再処理施設
廃棄物管理施設
MOX燃料加工施設
ウラン濃縮加工施設

使用前事業者検査の状況及び
設工認申請に係る対応状況（案）

令和3年6月23日

直下PS検層データを考慮した耐震影響評価フロー

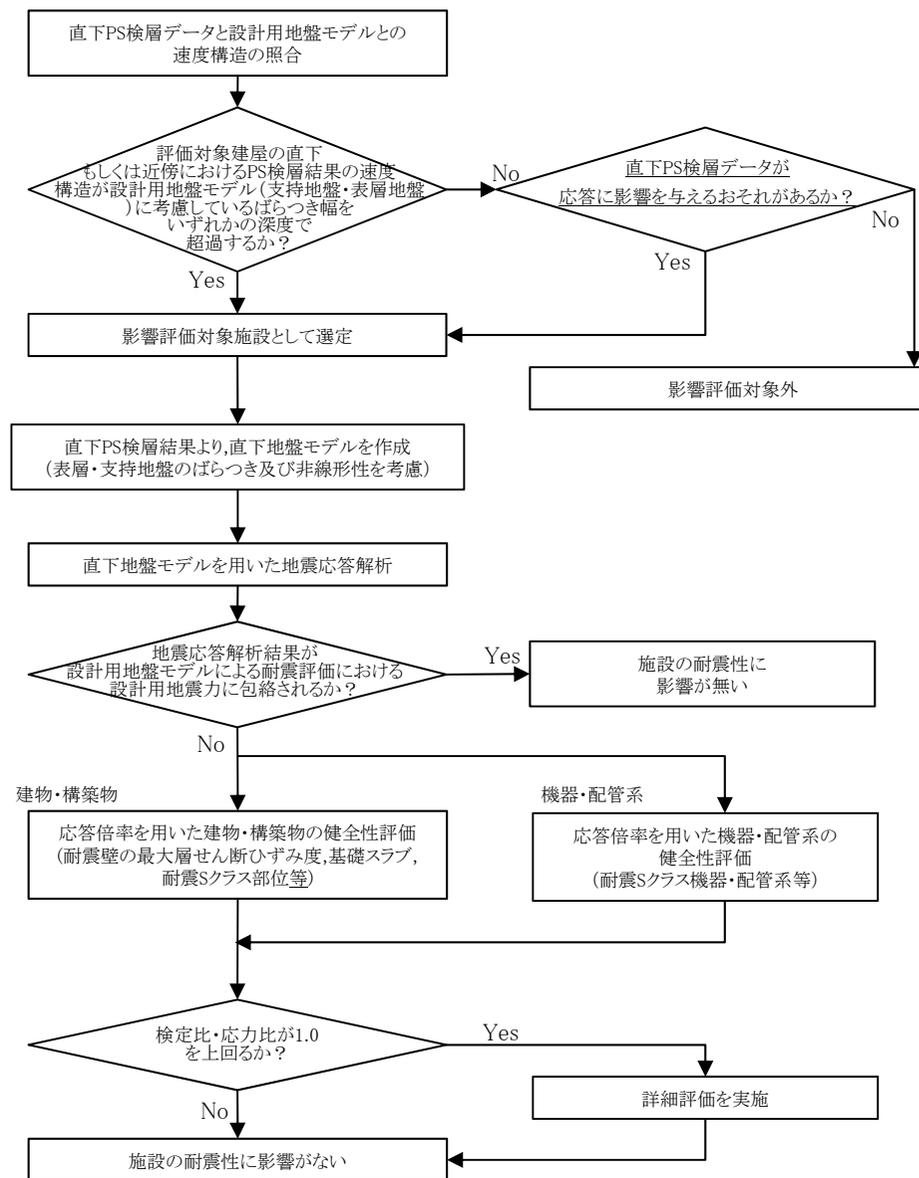
No.	審査会合日	指摘事項	対応方針
1	2021.3.15	エリアごとの平均的な地盤物性値に基づく地盤モデルを用いる場合は、その妥当性の説明ロジックとして、その地盤モデルを入力地震動の評価に用いても安全上支障がないこと、設計用地震力の設定において施設への影響評価も含めて地盤のばらつきが適切に考慮されていることの観点で整理すること。	エリアごとの平均的な物性値に基づく地盤モデルに加え、各建物・構築物の直下PS検層データを用いた耐震評価を実施する方針とする。
2	2021.3.15	データの拡充にあたっては、各エリア内で得られた調査結果を詳細に示したうえで、地下構造が同様な速度構造であること、PS検層結果と地盤モデルのばらつき範囲の関係性、地表付近でPS検層結果のデータが得られていない部分の扱いについて説明すること。	各エリア内において速度構造が建屋位置ごとに相違していることから、各建物・構築物の直下PS検層データを用いた耐震評価を実施する方針とする。
3	2021.4.13	第1回申請対象施設である安全冷却水B冷却塔についても近傍データに基づき整理すること。また、他の建物・構築物に対しても第1回申請において示す基本的な方針との関係を踏まえて必要な説明をすること。	安全冷却水B冷却塔について、近傍のPS検層データを用いた耐震評価を実施する方針とする。
4	2021.4.13	直下もしくは近傍の直下PS検層データが複数得られている場合について、直下地盤モデルとしてばらつきを考慮するのか、ロジックを整理し根拠を明確にして説明すること。	直下PS検層データが複数得られている建物・構築物については、そのデータのばらつきを考慮した耐震評価を実施する方針とする。
5	2021.4.13	表層地盤を敷地全体のモデルとして扱い、そのデータのばらつきの影響評価について、地盤ばねの剛性を変化させた場合の検討として行うのであれば、 $\pm 1\sigma$ を超えるデータがあることに留意すること。	各建物・構築物の直下PS検層データによれば、速度構造設計用地盤モデルに考慮しているばらつき幅を超えるものがあることから、各建物・構築物の直下PS検層データを用いた耐震評価を実施する方針とする。

6	2021.4.13	Ssや1.2Ssの入力では支持地盤や建物・構築物の非線形が進む可能性を考慮し、その場合の影響も踏まえて施設への影響を確認すること。	直下PS検層データを用いた耐震評価にあたっては、支持地盤の非線形が進む場合を考慮する方針とする。
7	2021.5.25	直下PS検層データを用いた耐震評価を行う対象施設の選定方針について明確にすること。	地盤モデルを用いた地震応答解析を行う建物・構築物に対し、直下PS検層データの速度構造との比較を行った上で評価対象施設の選定を行う方針とする。
8	2021.5.25	直下地盤モデルを用いた評価方針については、今回設工認の基本方針に記載することで検討すること。	今回設工認への反映事項として、左記の方針の対応とすることで本資料に記載。
9	2021.5.25	直下地盤モデルを用いた評価結果の記載場所については、今後申請建屋の影響の大きさに応じて、耐震計算書の別添に限定せず、適切に記載箇所を検討すること。

- 影響評価対象施設は、設工認申請対象施設である建物・構築物のうち、地盤モデルを用いた地震応答解析を実施する建物・構築物（耐震Sクラス施設の間接支持構造物, 重大事故等対処施設, 上位クラス施設への波及的影響を考慮する施設）から、以下の方針にて選定する。
- 直下PS検層データのS波速度またはP波速度が、設計用地盤モデルに考慮しているばらつき幅（ $\pm 1\sigma$ ）を支持地盤及び表層地盤におけるいずれかの深度で超える建物・構築物について、影響評価対象施設として選定する。
- なお、設計用地盤モデルに考慮しているばらつき幅（ $\pm 1\sigma$ ）をいずれの深度においても超えない建物・構築物についても、速度構造のインピーダンス比等に着眼した検討等により、応答に与える影響への配慮を行った上で、影響評価対象施設として選定するか検討を行う方針とする。
- 後次回申請対象施設についても、上記の方針にて影響評価対象施設を選定することとし、その選定の経緯及び結果については各申請回次にて示す。

- 直下PS検層データを考慮した直下地盤モデルは、以下の方針で作成する。
 - 直下地盤モデルは、建物・構築物直下もしくは近傍の支持地盤の物性値に加え、近傍の表層地盤の物性値を用いることとする。
 - 影響評価対象施設の建物・構築物について、直下PS検層データが1孔のみの場合は、支持地盤及び表層地盤ともに、そのPS検層データの速度構造を基本ケースとして設定する。また、地盤物性のばらつきとして、設計用地盤モデルに考慮しているS波速度及びP波速度それぞれの変動係数（[変動係数]=[標準偏差]÷[平均値]）を設定する。
 - 影響評価対象施設の建物・構築物について、直下PS検層データが複数孔ある場合は、設計用地盤モデルの物性値の設定方法と同じ手法により、複数の直下PS検層データに基づき、S波速度及びP波速度の層境界を設定し、基本ケース及びばらつきケースの物性値を設定する。表層地盤についても、複数の近傍PS検層データに基づき、S波速度及びP波速度について、同じ手法により基本ケース及びばらつきケースの物性値を設定する。
 - Ssや1.2Ssの入力では支持地盤の非線形が進む可能性について考慮し、支持地盤のひずみ依存特性を考慮する。

設計用地下水位の設定フロー

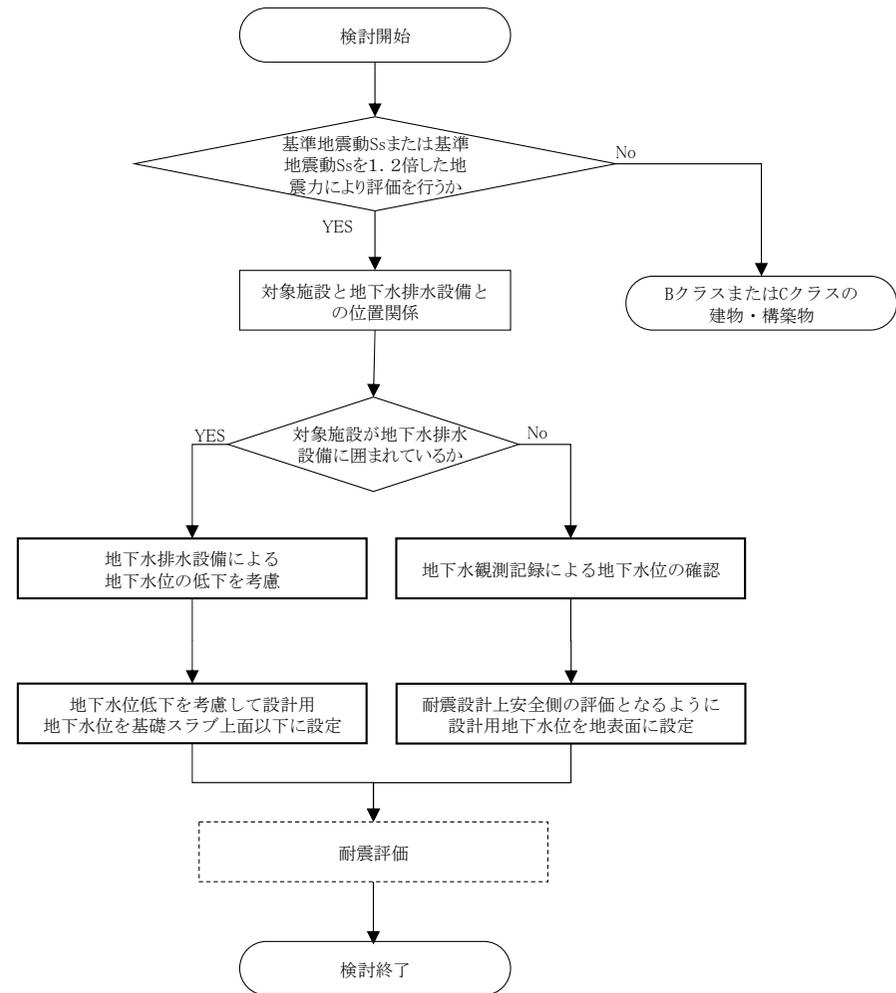
No.	審査会合日	指摘事項	対応方針
1	2021.3.15	地下水排水設備に要求する機能，申請対象施設としての取り扱い，耐震設計上の位置づけなどについて明確に整理すること。	地下水排水設備の要求機能，耐震設計上の位置づけ，申請対象施設としての取り扱いについて整理した。
2	2021.4.13	地下水排水設備の設計方針については，先行炉の整理も踏まえて示すこと。	
3	2021.4.13	出入管理建屋の設計用地下水位について，耐震評価上の位置づけを整理すること。	出入管理建屋は，地下水排水設備の外側に配置されていることから，設計用地下水位を地表面に設定する。 出入管理建屋の耐震評価方針等については，当該施設の申請回次において示す。
4	2021.4.13	杭基礎の竜巻ネットと洞道で検討内容が異なっていることから，双方の評価が有効であることを示すこと。	第1回申請対象施設である杭基礎である安全冷却水系冷却塔B 飛来防護ネットの液状化影響評価の考え方を整理した。 液状化に伴う影響因子，液状化対象層，施設周辺の地盤の整理し，各因子に対して各対象施設が液状化影響がないか体系的に整理した。
5	2021.4.13	液状化の影響検討において，周辺建屋や支持地盤の傾斜の影響等を踏まえていることを示し，体系的に整理すること。

- 基準地震動Ssまたは基準地震動Ssを1.2倍した地震力による評価を行う建物・構築物※（上位クラスへの波及的影響を評価する施設を含む）について、設計用地下水位を設定し、耐震評価を行う。
- 建物・構築物の耐震設計に用いる設計用地下水位は、右記フロー図に基づき、以下の通り設定する。

対象施設が地下水排水設備に囲まれている建物については、地下水排水設備による地下水低下を考慮して設計用地下水位を基礎スラブ上端以下に設定する。

対象施設が地下水排水設備に囲まれていない場合は、地下水位観測記録等に基づく敷地内の地下水位の状況を踏まえ設定することが考えられるが、耐震設計上安全側となるように設計用地下水位を地表面に設定する。

防護板の必要板厚を設定するBRL式の直径Dの設定の妥当性

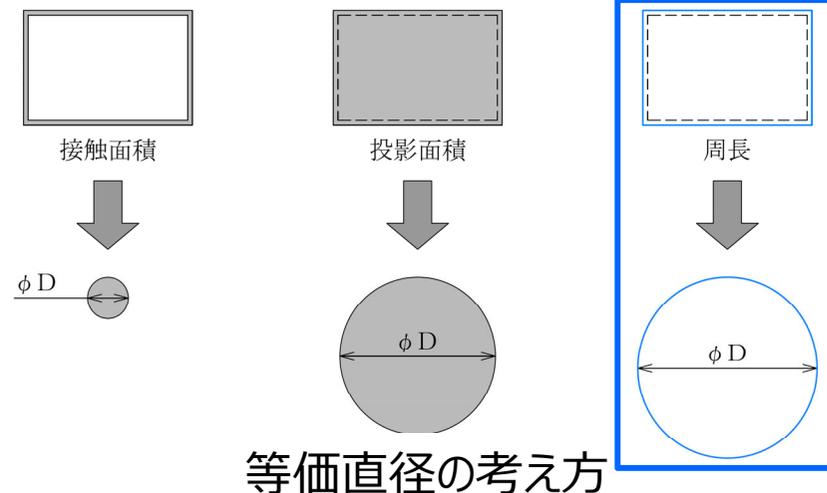
■ 防護板の必要板厚を設定するBRL式の直径Dの設定の妥当性

- 最新知見の結果が135kgの設計飛来物にも適用できることの説明が不足していたため、適用可能であることを全体の説明を通して説明する。

- 防護板は、設計飛来物の貫通を防止するため、貫通限界厚さを上回る板厚を確保する設計としている。
- 貫通限界厚さの算出には、先行電力でも採用実績があるBRL式を用いる。
- 最新知見（電中研報告O19003（2019年11月））で以下のことが確認されている。
 - 衝突部面積の相違が鋼板の貫通／非貫通に与える影響は小さい。
 - 飛来物の速度（30～70m/s）、質量（6～11.5kg）の範囲でBRL式は保守的な評価を与える。
 - 周長が等価な円の直径を入力したBRL式の評価結果は、多角形飛来物に対しても鋼板の対貫通性能を保守的に評価できる。
- 防護板の設計では最新知見の考え方を適用し、BRL式に入力する飛来物衝突部の等価直径を設計飛来物の断面の周長と等価となる直径としている。
- 最新知見の試験体は設計飛来物と質量が異なることから、最新知見の設計飛来物への適用性について次頁に示す。

■ 飛来物防護ネットの構造概要

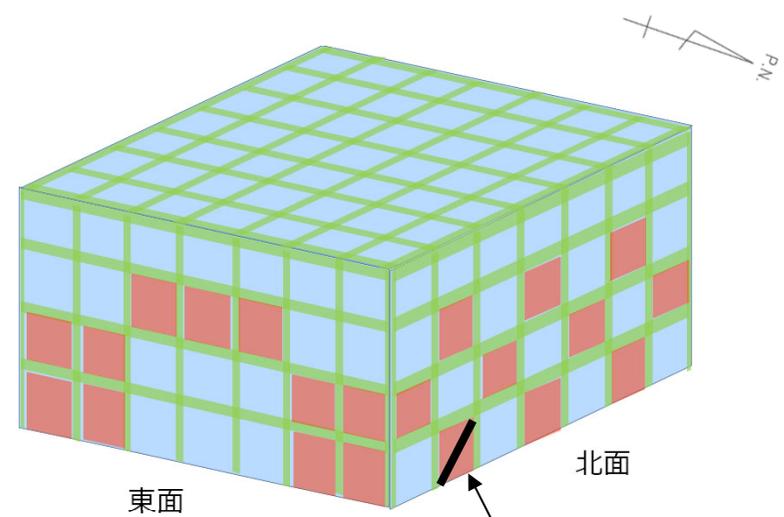
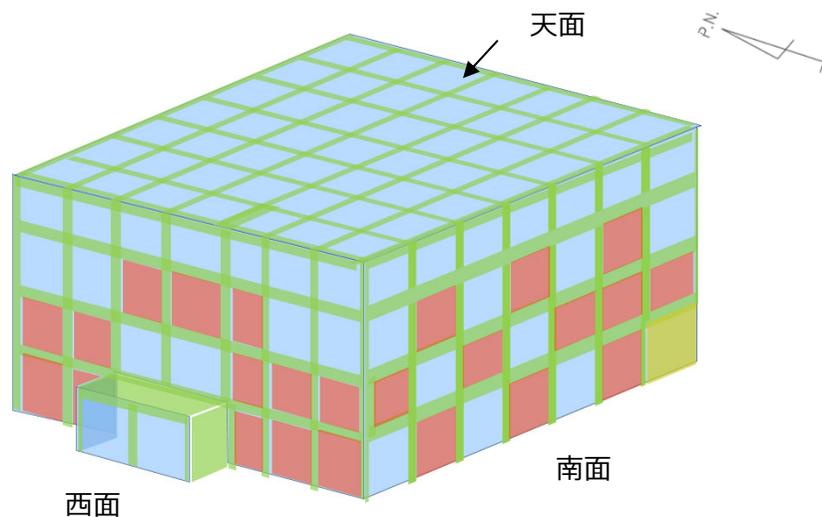
- 防護板や補助防護板を中心とした詳細構造が不足していたため、詳細構造を示すとともに防護ネット、防護板及び補助防護板のそれぞれの設計の考え方、構造、評価について説明する。

- 飛来物から防護対象施設を防護する方法として、防護ネットと防護板の2通りを採用している。
 - ・防護ネットは、鋼製枠付きの防護ネット（外張り）と、鋼製枠を無くし架構に直接設置した防護ネット（外張り、内張り）の3種類。（①～③）
 - ・防護板は、飛来物の侵入を防止するための防護板と防護ネットの間隙を埋める補助防護板の2種類がある。防護板は形状・取付方法により使い分けている。（④～⑮）
- 次ページ以降に防護ネット、防護板、補助防護板の設置目的、構造、評価内容について示す。

図4-1 防護対象に対する火災想定位置

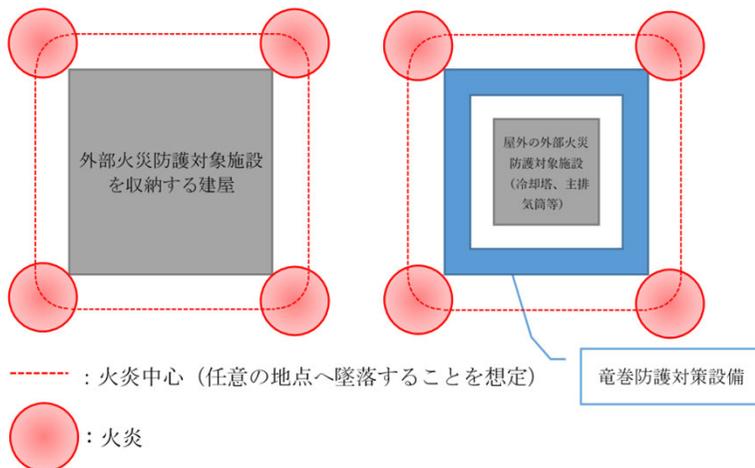
塗装範囲の考え方の簡素化を図ったことから、改めて防護対策の全体像を示し、安全機能を損なわないために担保すべき事項を説明する。

- 図4-1に示すように、防護対象の至近の任意の地点で航空機墜落火災が発生することを想定する。
- 許容温度を満足するために必要な離隔距離を確保できない部材は、部材単位で耐火被覆を施工する。(図4-2参照)
- 離隔距離は火災の上方に向けても設定する。
- 竜巻との重畳は考慮しないことから、ネットには塗装しない。
- 塗装対象の部材は、火災からの受熱方向に関わらず耐火被覆を施工する。ただし、遮熱板の裏側等、火災からの放射が完全に遮断している範囲は塗装の対象外とする。
- 支持構造物の構造健全性を維持するために、必要な厚さを塗装する。
